Demande déposée le 01 avril 2025 - Complétée le 24 juillet 2025		N° PC 11076 25 00010
Par :	SAS ENERJUMP	Surface de plancher : 6 m²
Domiciliée :	72, avenue du Maréchal Juin 64200 BIARRITZ	
Représentée par :	Monsieur Arnaud BILEK	<u>Destination</u> : Construction d'une station-service de distribution de biogaz naturel
Pour :	Nouvelle construction	
Sur un terrain sis :	« Le Cammas-Haut » Lotissement « Pôle Indigo » - Lot n°1 11400 CASTELNAUDARY	
Références cadastrales :	ZB 25, ZB 27

**Type d'opération : Création d'une station-service de distribution
de biogaz naturel comprimé pour les poids-lourds sur le lot 1.**

2025 R 0603

Type d'opération : Création d'un lotissement d'activités
industrielles et commerciales de 5 lots.

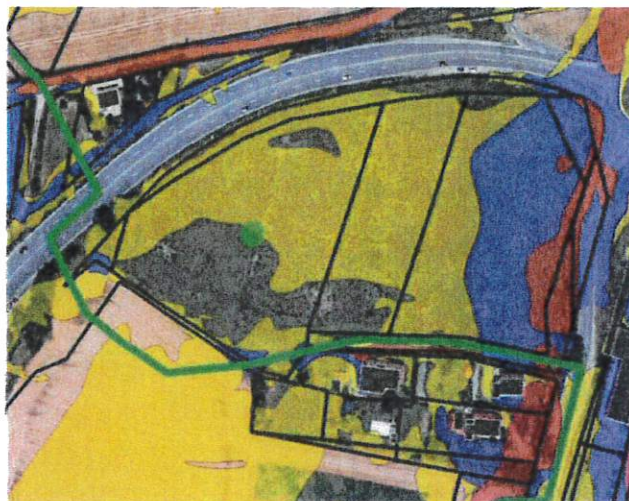
L'emprise du projet est principalement impactée par une zone de ruissellement (zone jaune). Le côté Est du projet est également impacté par une zone d'aléa modéré (zone bleu) et pour une faible partie par un risque d'aléa fort (zone rouge).

En zone d'aléa modéré, le plancher constitutif de surface de plancher de la construction doit être calé à + 0,70 m de la cote moyenne du terrain naturel de l'emprise du bâtiment.
La dalle des garages doit se caler à au moins + 0,20m du terrain naturel.

En zone de ruissellement, les constructions nouvelles sont autorisées sous réserve que le plancher constitutif de surface de plancher de la construction soit situé au moins + 0,20 m par rapport à la cote moyenne du terrain naturel de l'emprise du bâtiment.

Aucune construction n'est autorisée en zone d'aléa fort.

Quel que soit le niveau d'aléa, les clôtures doivent être hydrauliquement transparentes (80 % de « vide »).

Le bassin de rétention (lot B) est situé en zone inondable d'aléa modéré et de ruissellement.

Les structures de rétention sont autorisées dans ces zones sous réserve :

- que les crêtes des berges de ces structures se tiennent au niveau du terrain naturel (bassin en déblai uniquement) permettant l'écoulement des eaux. Elles ne doivent pas réduire le champ d'expansion des crues,
- de respecter les mêmes obligations que toute autre occupation du sol réalisée à proximité d'un cours d'eau ou d'un fossé d'écoulement,
- qu'un balisage permanent permettant d'en visualiser l'emprise soit mis en place pour assurer la sécurité des personnes et des services de secours

Avis favorable sous réserve de respecter ces prescriptions.
